คำถามที่ถูกลบ

เกณฑ์การประเมินความยั่งยืนทางพลังงานและสิ่งแวดล้อม TREES - NC

ผังแสดงการไหลของอากาศ

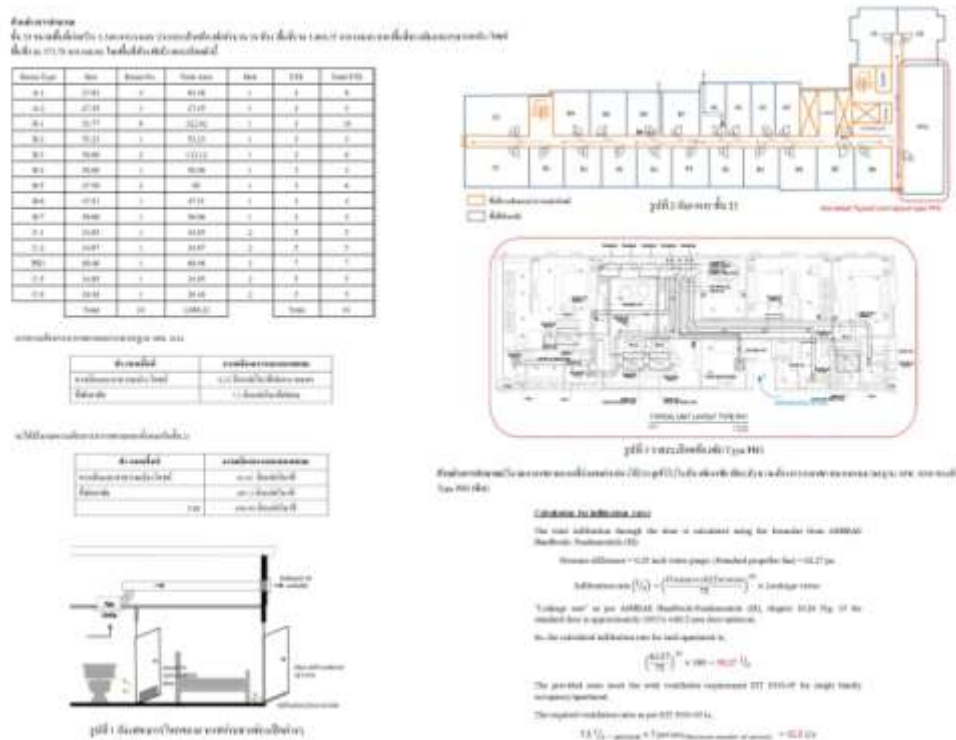
Q : โครงการก่อสร้างอาคารที่พักอาศัยสูง 27 ชั้น ขนาด 497 ญูนิต มีพื้นที่ใช้สอยรวม 34,771 ตารางเมตร โดยระบบระบายอากาศของอาคารได้รับการออกแบบให้ผ่านตามเกณฑ์ข้อบังคับของสถาบันฯ ข้อ IE P1 ปริมาณการระบายอากาศภายใน ทางเลือกที่ 1 คือออกแบบให้มีอัตราการระบายอากาศในพื้นที่ปรับอากาศและพื้นที่ไม่ปรับอากาศ ผ่านเกณฑ์ที่กำหนดในกฎกระทรวง ฉบับที่ 39 (พ.ศ.2537) ออกตามความในพระราชบัญญัติควบคุม อาคาร พ.ศ. 2552 และผ่านเกณฑ์มาตรฐานการระบายอากาศ (Ventilation) เพื่อคุณภาพอากาศในอาคารที่ยอมรับได้ วสท. 3010

ในพื้นที่พักอาศัยแต่ละห้องภายในโครงการ สามารถใช้พัดลมเติมอากาศส่งผ่านอากาศบริสุทธิ์จากแหล่งที่ไม่เป็นมลพิษจากภายนอกผ่านพื้นที่ที่เป็นทางเดินเข้าสู่ที่พักอาศัยแต่ละห้องภายในอาคาร โดยผ่านทางช่องเปิดต่าง ๆ ซึ่งปริมาณอากาศที่ไหลจากพื้นที่ทางเดินเข้าสู่พื้นที่พักอาศัยแต่ละห้องนี้ คำนวณโดยใช้หลักควมแตกต่างของความดัน ตาม **ASHRAE Handbook-Fundamental** ได้หรือไม่ อย่างไร

2 หากผู้เข้าร่วมประเมินประสงค์จะทำคะแนนข้อ IE1.1 และ IE1.5 ใช้การออกแบบดังต่อไปนี้

2.1 ใช้ระบบ make up fan หรือ ERV ของแต่ละห้องโดยดึงอากาศจากภายนอกอาคารเข้ามาทดแทนอากาศที่ถูก exhaust ไป ทั้งนี้หากตำแหน่งของช่องนำอากาศเข้าเป็นไปตามข้อกำหนด IE1.1 และ มีการติด filter MERV7 ขึ้นไปตามข้อกำหนด IE1.5 จะสามารถทำคะแนนทั้ง 2 ข้อได้ แต่หากใช้ระบบช่องอากาศนำเข้าโดยไม่มีพัดลมจะไม่สามารถทำคะแนนข้อ IE1.5 เนื่องจากไม่มีกำลังพัดลมในการผลักอากาศผ่าน filter (ที่ติดตั้งตรงช่องนำอากาศเข้า)

2.2 ใช้ระบบพัดลม make up fan หรือ DOA ที่มีการเดินท่อ duct มายังห้องพักแต่ละห้อง (ต้องมี fire damper ใน duct) โดยท่อ duct อาจเดินผ่าน corridor มายังแต่ละห้องพัก แต่ต้องไม่มีการนำอากาศภายนอกของ corridor เข้ามาจ่ายในห้องพัก ทั้งนี้ หากระบบ make up fan หรือ DOA เป็นไปตามข้อกำหนด IE1.1 และ IE1.5 ก็สามารถทำคะแนนทั้ง 2 ข้อได้

3 ส่วนของ corridor ต้องมีระบบ ventilation ซึ่งอาจเป็นระบบพัดลมเติมอากาศขนาดเล็กตามที่มาตรฐาน 3010 หรือ ASHRAE 62.1 2007 ระบุไว้
